**AVIS RELATIF À LA PROTECTION
CONTRE LES EVENTUELS EFFETS NOCIFS ET NUISANCES
PROVOQUÉS PAR LES RAYONNEMENTS NON IONISANTS
GÉNÉRÉS PAR DES ANTENNES ÉMETTRICES STATIONNAIRES**

Commune : VERVIERS - Exploitant : TELENET GROUP

Référence exploitant : LG2369M

Rapport n° 3778 / 2024

Figure 1 : Vue en plan des lieux de séjour et des points de contrôle

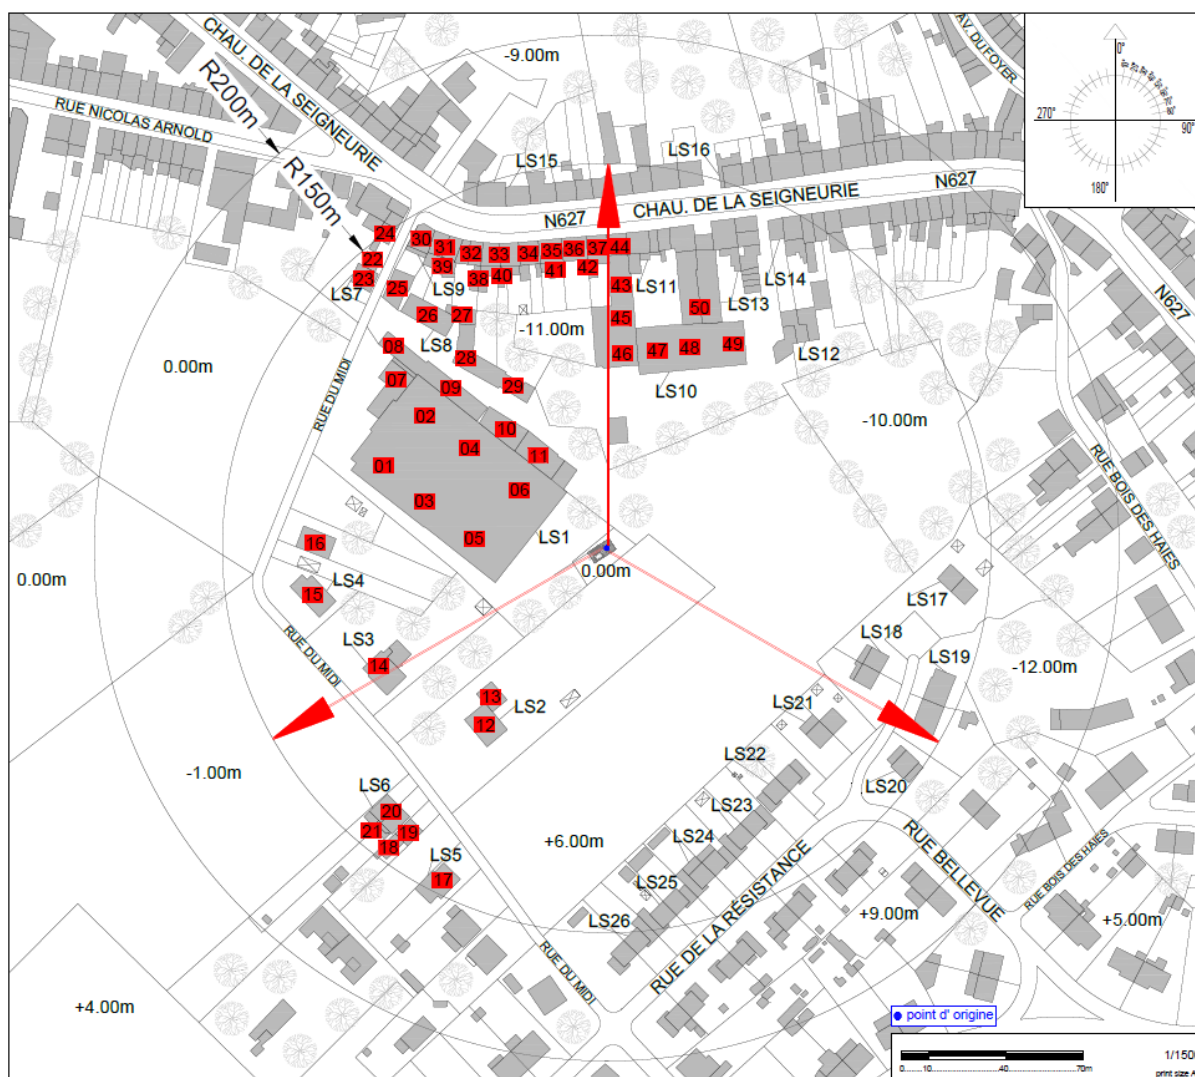
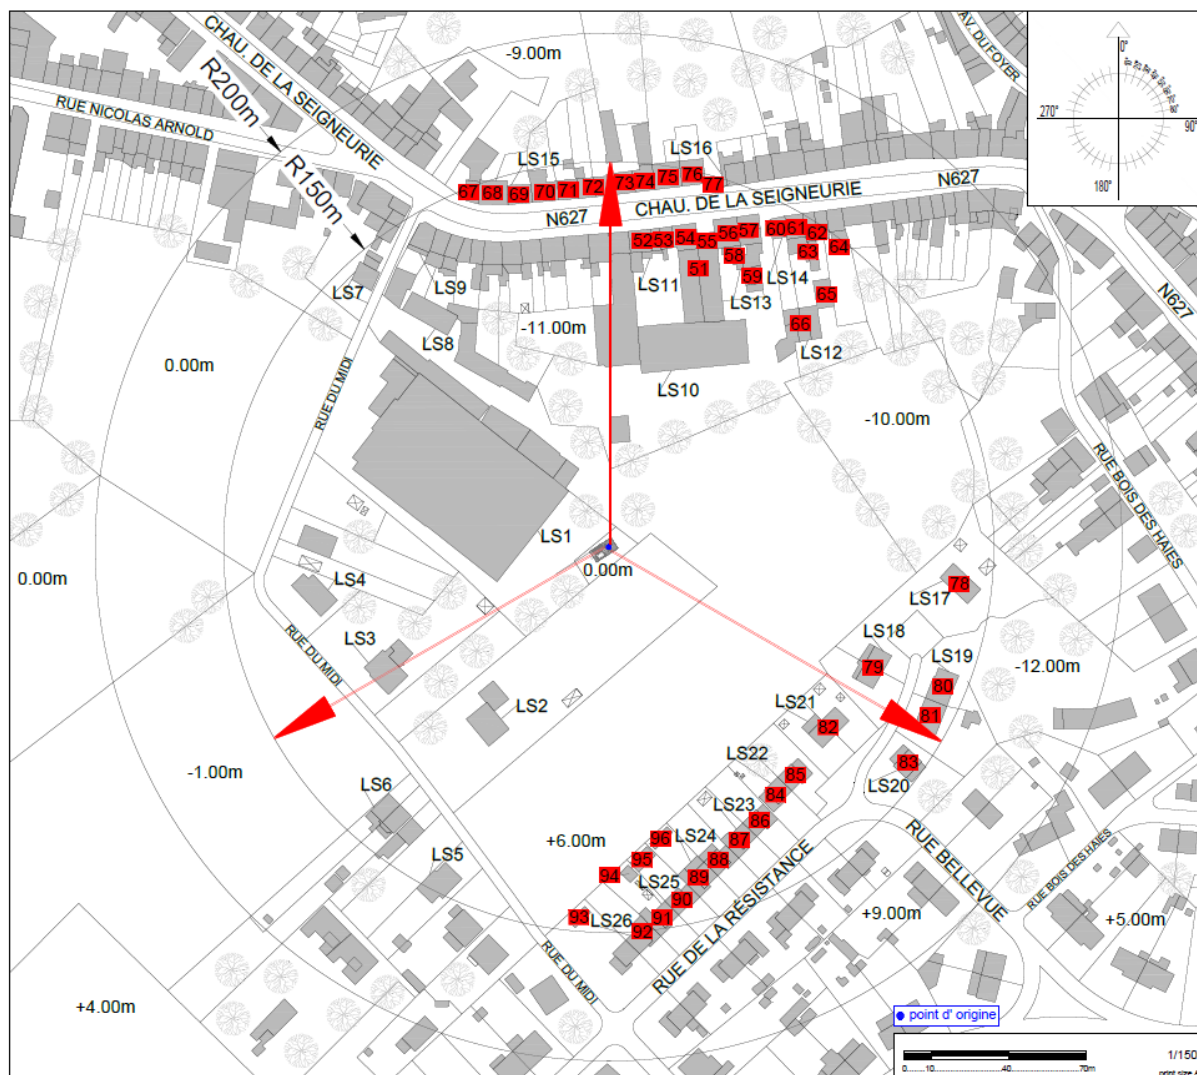
- le numéro du point de contrôle repris sur un des plans de la figure 1;
- le numéro du LS dans lequel se trouve le point de contrôle de la 1^{ère} colonne ;
- l'atténuation d'obstacle prise en compte pour le calcul de l'indice d'exposition dans le LS ;
- le résultat du calcul de l'indice d'exposition.

N° point de contrôle	LS	Atténuation (dB)	Indice d'exposition relatif à la limite par installation IE_i
12	LS2	3,0	0,711
82	LS21	3,0	0,676
79	LS18	3,0	0,644
85	LS22	3,0	0,552
36	LS9	3,0	0,532
35	LS9	3,0	0,516
37	LS9	3,0	0,502
34	LS9	3,0	0,495
84	LS22	3,0	0,479
33	LS9	3,0	0,442
81	LS19	3,0	0,424
80	LS19	3,0	0,416
83	LS20	3,0	0,403
13	LS2	3,0	0,402
15	LS4	3,0	0,402
73	LS15	3,0	0,391
72	LS15	3,0	0,390
86	LS23	3,0	0,389
71	LS15	3,0	0,387
32	LS9	3,0	0,386
70	LS15	3,0	0,381
74	LS15	3,0	0,376
54	LS11	3,0	0,370
14	LS3	3,0	0,368
69	LS15	3,0	0,361
75	LS15	3,0	0,358
78	LS17	3,0	0,344
76	LS15	3,0	0,339
53	LS11	3,0	0,337
68	LS15	3,0	0,332
16	LS4	3,0	0,332
20	LS6	3,0	0,328
52	LS11	3,0	0,326
87	LS23	3,0	0,322
44	LS9	3,0	0,313

En ce qui concerne les antennes de l'installation mentionnées dans le tableau 1, la distance maximale à laquelle la limite pourrait être atteinte, à l'extérieur, est égale à 132,1 m. S'il n'y a pas de LS à une distance inférieure, les antennes respectent forcément la limite d'immission.

Dans le cas des LS situés à l'intérieur des bâtiments, une atténuation d'obstacle est prise en compte et il en résulte que la distance maximale à laquelle la limite pourrait être atteinte se réduit à 93,5 m.

Figure 2 : Vue en plan des installations d'antennes dans un rayon de 300 mètres autour de l'installation faisant l'objet de la demande d'avis

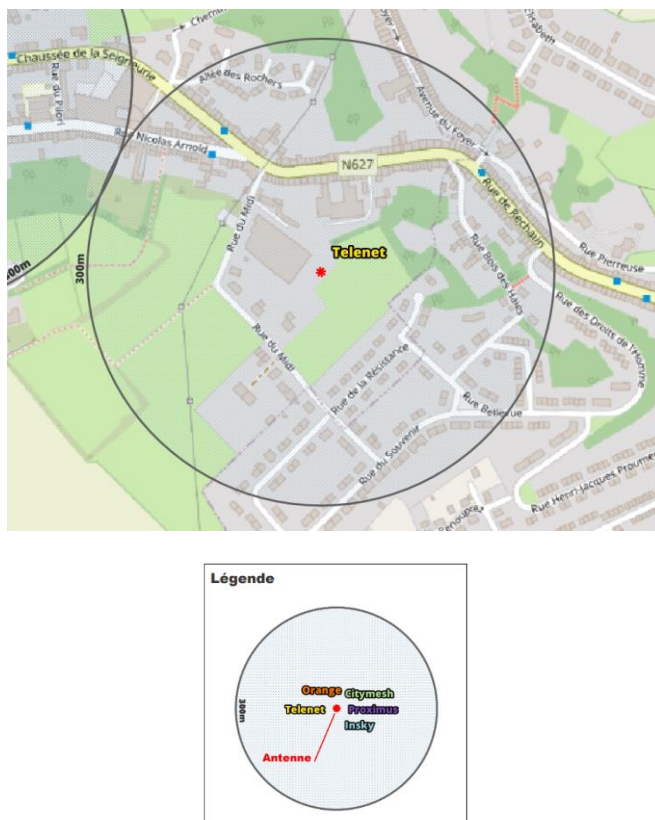
- il y a au plus 4 installations d'antennes émettrices stationnaires présentes dans la zone d'évaluation de 300 mètres de rayon représentée dans la figure 2, y inclus l'installation référencée dans le paragraphe 2 : la limite cumulative définie à l'article 4, §2 du décret est nécessairement respectée dans les lieux de séjour à l'intérieur de la zone d'évaluation de 300 mètres de rayon ;

- c) dans tous les autres cas, il a été vérifié que la limite cumulative définie à l'article 4, §2 du décret n'est pas dépassée dans les lieux de séjour sur base du nombre d'installations localisées dans la zone d'évaluation de 300 mètres de rayon représentée dans la figure 2, de leur localisation ainsi que des données inscrites dans la figure 1 et au paragraphe 4 du présent avis et dans les avis attestant le respect de la limite par installation ou de la limite abrogée de 3 V/m relatifs aux autres installations reprises dans la figure 2.

Compte tenu des considérations ci-dessus, il apparaît que l'intensité du rayonnement électromagnétique généré, dans les lieux de séjour situés dans un rayon de 300 mètres autour de l'installation référencée dans le paragraphe 2, par l'ensemble des antennes émettrices stationnaires de l'ensemble des exploitants du même site d'antennes émettrices stationnaires respecte la limite fixée à l'article 4, § 2 du décret.
